ALCALDÍA MAYOR DE BOGOTÁ D.C. Fondo Prevenición y Atención Emergencias	CONCEPTO TÉCNICO SOBRE NECESIDAD DE ESTUDIOS DETALLADOS DE AMENAZA Y RIESGO POR FENOMENOS DE REMOCIÓN EN MASA DENTRO DEL TRÁMITE DE LICENCIA URBANÍSTICA	Código:	GPR-FT-10
		Versión:	04
		Fecha de revisión:	21/06/2011

1.1 CONCEPTO TÉCNICO No. CT:	CT-6555
1.2 ÁREA:	Técnica y de Gestión
1.3 COORDINACIÓN:	Investigación y Desarrollo
1.4 REFERENCIA CRUZADA RADICADO FOPAE:	2012ER14331
1.5 RESPUESTA OFICIAL No.	RO-58516

2.1 SOLICITANTE:	CURADURÍA URBANA No. 4
2.2 PROYECTO:	E-KUAL 56
2.3 LOCALIDAD:	2. Chapinero
2.4 UPZ:	90. Pardo Rubio
2.5 BARRIO O SECTOR CATASTRAL:	Bosque Calderón
2.6 DIRECCIÓN:	Carrera 4A No 56 - 10 / 16
2.7 CHIP:	AAA0090HBAW / AAA0090HBBS
2.8 MANZANA CATASTRAL:	23
2.9 PREDIO CATASTRAL:	2 y 3
2.10 ÁREA (Ha):	0.074 (*)
2.11 FECHA DE VISITA: FECHA DE EMISIÓN:	Agosto 16 de 2012 Septiembre 03 de 2012

CT-6555 PROYECTO: "E-KUAL 56" Carrera 4A No 56 - 10 / 16

Figura 1. Localización general del proyecto ubicado en la Carrera 4A No 56 - 10 / 16 en el Plano Normativo de Amenaza por Remoción en Masa del POT (Decreto 190 de 2004).

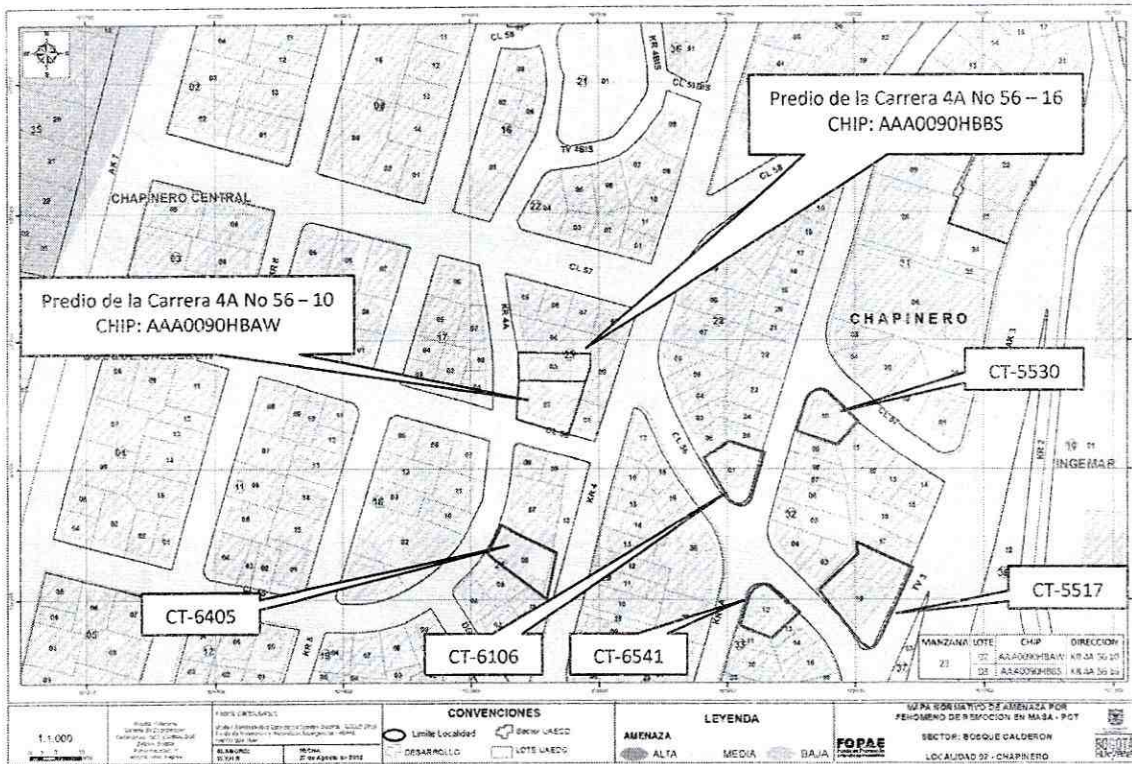
Conforme con el plano normativo de "Amenaza por Remoción en Masa" del Plan de Ordenamiento Territorial de Bogotá - POT, el sector del proyecto "E-Kual 56" ubicado en la Carrera 4A No 56 - 10 / 16 de la Localidad de Chapinero, se encuentra en una zona de AMENAZA MEDIA por procesos de remoción en masa (Figura 1).

Fotografía No. 1. Predios en donde se desarrollará el proyecto, ubicado en la Carrera 4A No 56 - 10 / 16 de la Localidad de Chapinero.

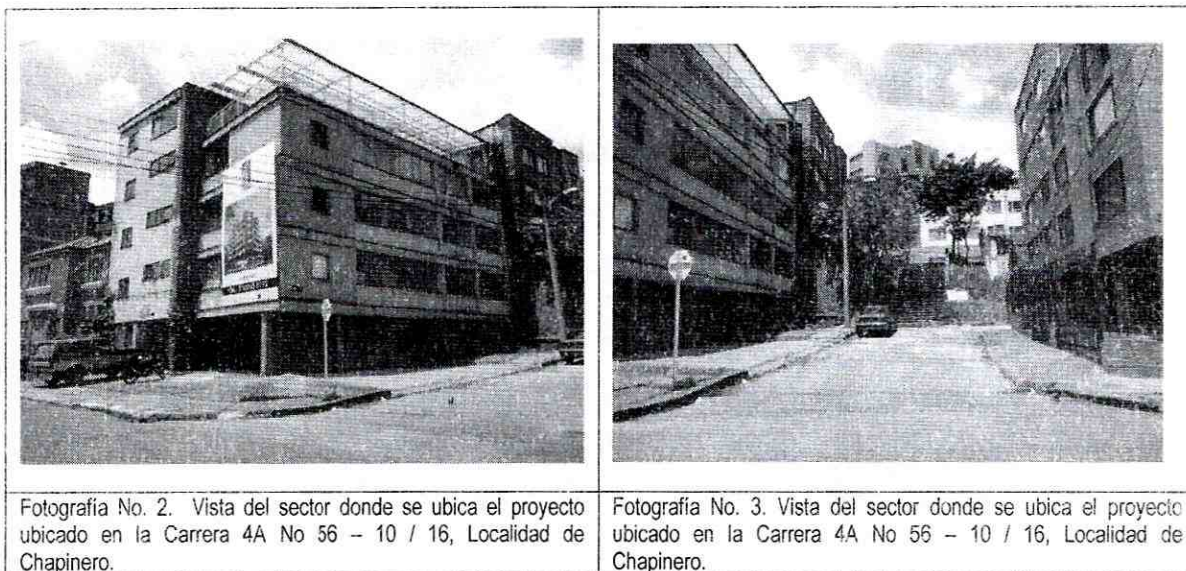
La zona de interés cuenta con un uso de suelo urbano, que corresponde a un sector consolidado con densidad de construcción alta, en un terreno con pendiente media a baja, contando con vías principales pavimentadas y sistemas de recolección de aguas lluvias y aguas residuales. En el sector se encuentran edificaciones de hasta siete (5) pisos de altura en un terreno con pendiente media a baja. (Fotografías No. 2 y No. 3).

En el momento de la visita técnica en el predio de la Carrera 4A No 56 - 10 / 16, de la Localidad de Chapinero, se encontraron dos edificaciones, una de dos niveles construida en mampostería simple y una edificación de 5 niveles que contempla losas macizas en concreto sobre muros de carga, en ambas edificaciones no se observaron evidencias de afectación por procesos de remoción en masa activos, ni de carácter local, ni de carácter general en las zonas aledañas al predio evaluado, que son en general zonas de pendiente media a baja.

En el momento de la verificación de campo realizada a la zona del proyecto "E-KUAL 56" ubicado en los predios de la Carrera 4A No 56 - 10 / 16, de la Localidad de Chapinero, no se evidenciaron procesos activos de inestabilidad que involucren el área del proyecto.

Dadas las características del predio se recomienda que se adelante en los estudios geotécnicos pertinentes, además de una adecuada caracterización física y mecánica de los materiales, la formulación de medidas y recomendaciones apropiadas que permitan garantizar en todo momento taludes de excavación estables y obras de contención
